## RAPPORT DU CONTROLE PERIODIQUE D'INSTALLATION EXISTANTE D'ASSAINISSEMENT NON COLLECTIF

Numéro dossier SPANC : ANC-024-24-006

Adresse du terrain : 47 RUE DE LA RÉPUBLIQUE

Commune : AUSSAC-VADALLE

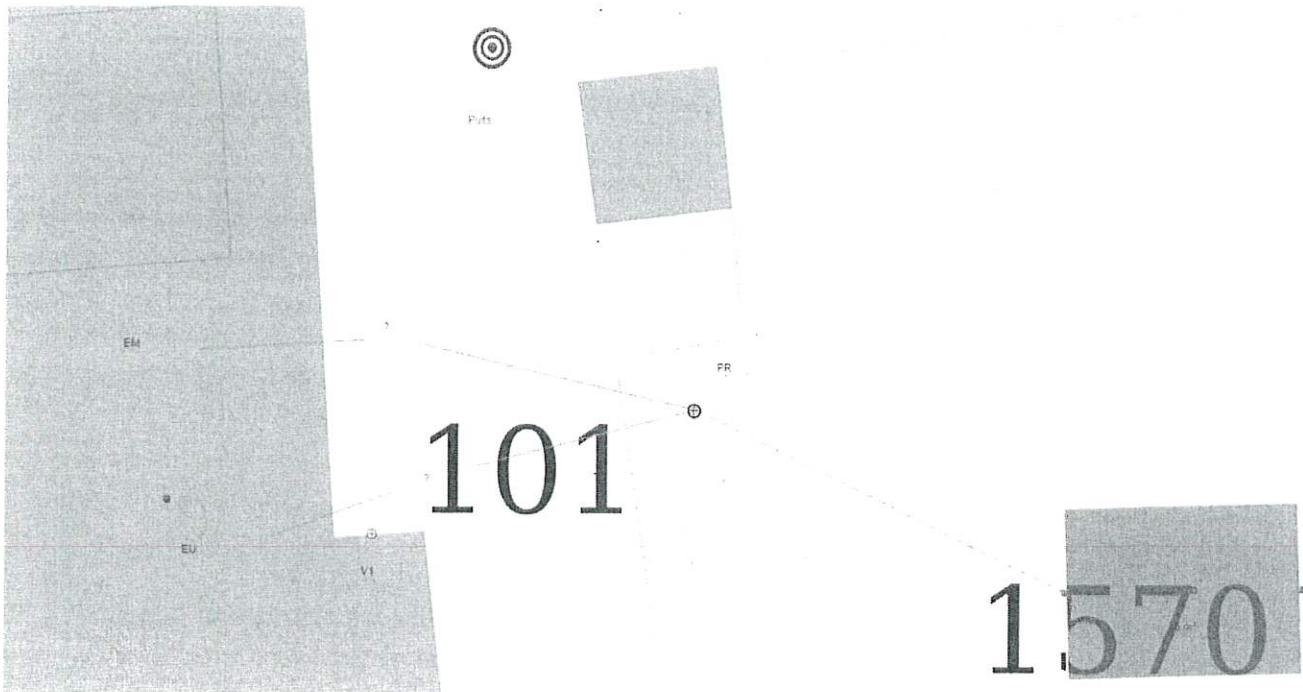
- Le SPANC ne peut pas déterminer le ou les types de prétraitement(s) de l'installation. Ils ne sont pas accessibles et ne disposent pas d'éléments prouvant leurs présences ainsi que leurs volumes. L'installation est considérée comme incomplète.

- Les eaux usées chargées vont directement au poste de relevage. Ce dernier n'est pas prévu pour cet effluent. Le prétraitement est obsolète. Il est impératif de le changer.

- La pompe du poste de relevage a été testé via une alimentation électrique provisoire. Il faudra profiter des travaux pour pérenniser son alimentation électrique.

- Les eaux chargées sont directement refoulées dans le filtre à sable. Un curage des drains est à prévoir. L'installation d'un coude sur le tuyau de refoulement est nécessaire pour casser la vitesse de l'eau dans le regard de répartition.

- L'installation du poste de relevage et du filtre à sable ont été effectué sans validation préalable du SPANC. Le SPANC ne garantit pas la bonne exécution des travaux et le bon fonctionnement de ces installations.

- Le couvercle du regard de bouclage est fissuré, il est à changer.
- Il serait nécessaire d'installer une ventilation primaire en entrée de fosse toutes eaux, de diamètre 100 mm remontée au-dessus du toit et de la munir d'un chapeau de ventilation, conformément à la réglementation en vigueur.

- Il serait nécessaire d'installer une ventilation secondaire en sortie de fosse toutes eaux, d'un diamètre 100 mm remontée à 40 cm au-dessus du faîtiage de l'habitation et de la munir d'un extracteur, conformément à la réglementation en vigueur. Cela permettra de protéger votre installation des phénomènes de corrosion (détérioration progressive des éléments la constituant).
